Einreichoperat gem. UVP-G 2000

Windpark Dürnkrot IV

Kurzbericht Vorhabensänderung

EINLAGE | B0205

Abbildung 1: Übersicht Änderungen Projektflächen

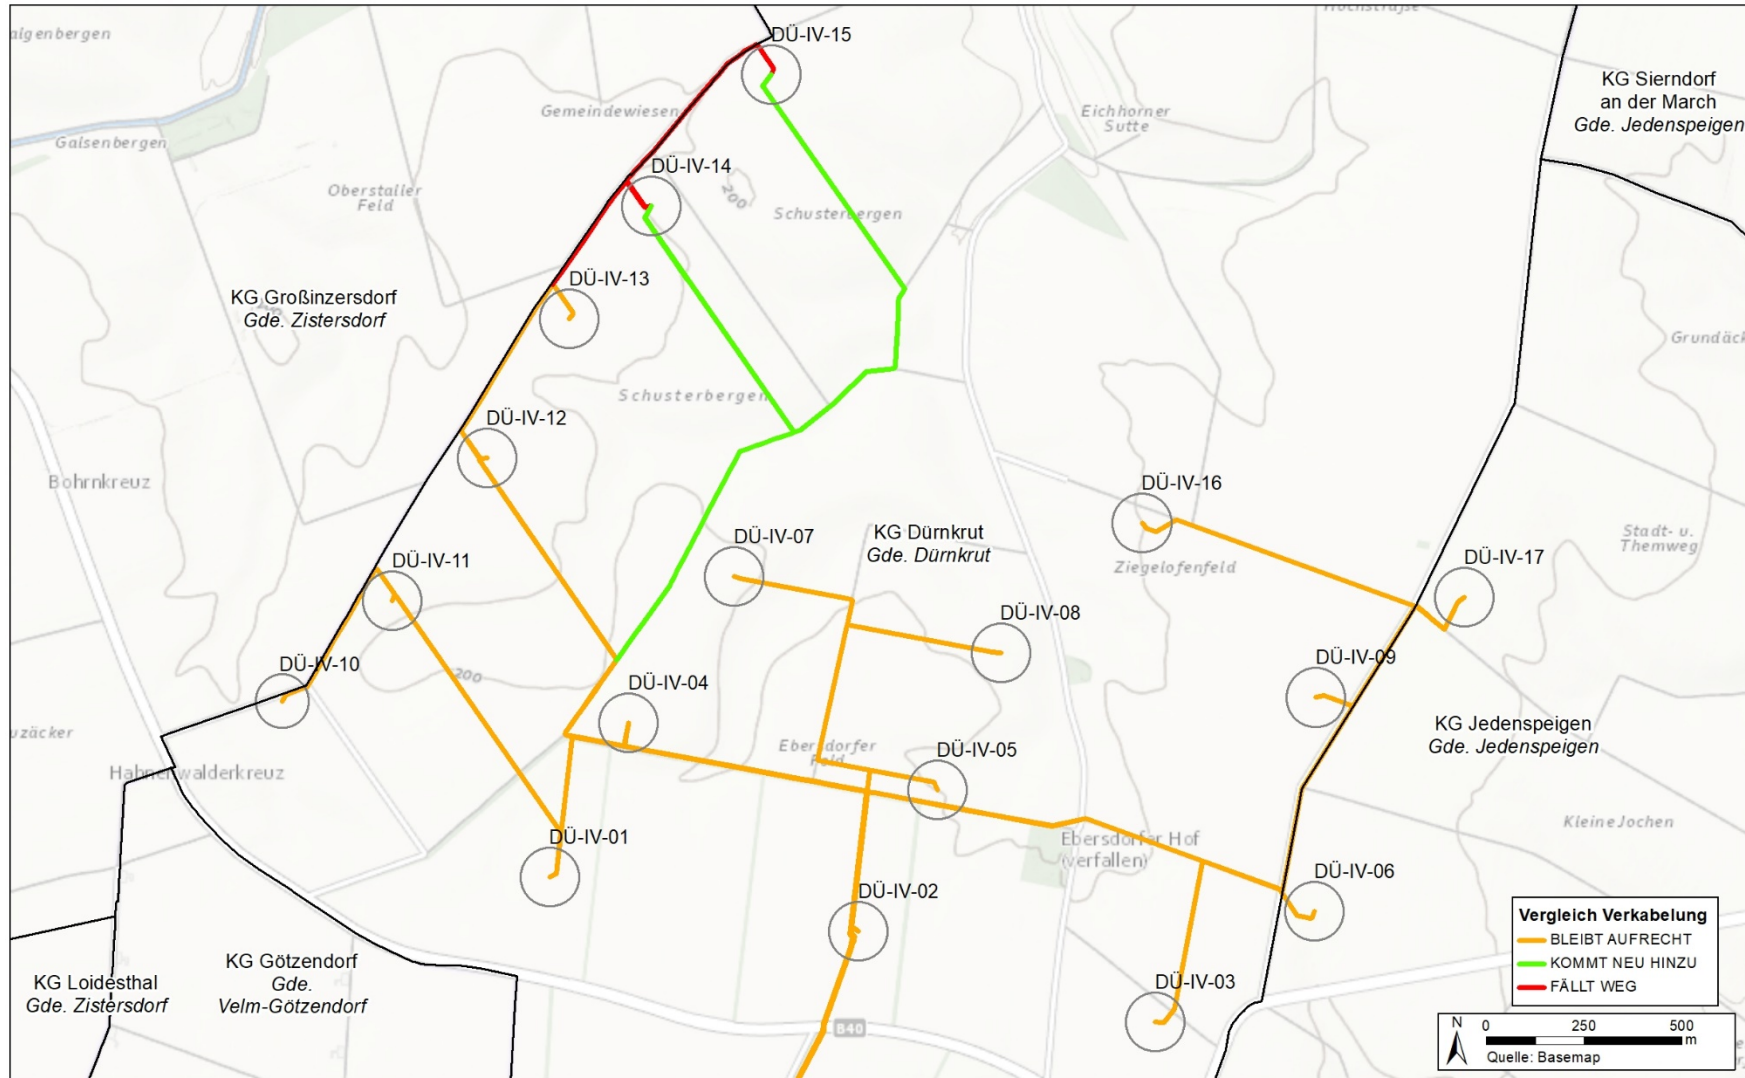
Geringfügige Änderungen ergeben sich im Bereich der permanenten und temporären Projektflächen, (bei den Anlagenstandorten DÜ IV-13, DÜ IV-14, DÜ IV-15), der Zuwegung sowie der internen Windparkverkabelung.

- In Abbildung 1 sind die Änderungen der **Projektflächen** dargestellt
- In Abbildung 2 sind die Änderungen der **interne Windparkverkabelung** dargestellt
